**「保管庫の保管物変更・安全施設の共用化)**

設置許可申請書への反映

## 保管庫の保管物変更

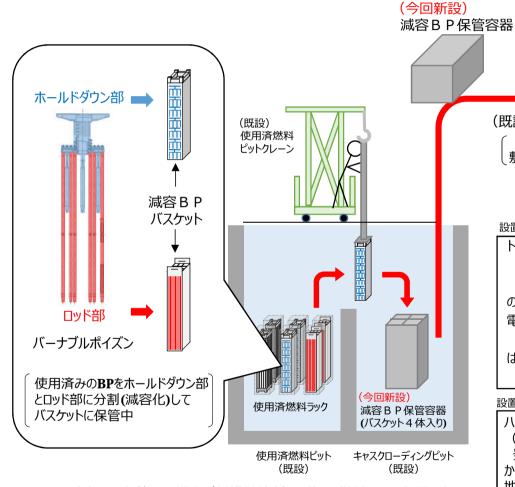
- 使用済燃料ラックに一時的※1に保管している減容BPを専用の遮蔽容器に収納し、蒸気発生器保管庫に保管する。 また、減容BPの保管に先立って、現在SG保管庫に保管している線量の低いコンクリート等を外部遮蔽壁保管庫に移動する。
- これに伴い、設置許可本文五号、九号(添付書類8.9を含む)における各保管庫の保管対象物に関する記載を変更する。

蒸気発生器の取替えに伴い取り外した蒸気発生器等及び原子炉容器上部ふた の取替えに伴い取り外した原子炉容器上部ふた等は、所要の遮蔽設計を行った発 電所内の蒸気発生器保管庫に貯蔵保管する。 🛑 減容BPの追加

1号機SGR、3/4号機VHRのコンクリート等追加

変更なし(補足説明資料にて既認可評価値への包絡性を説明)
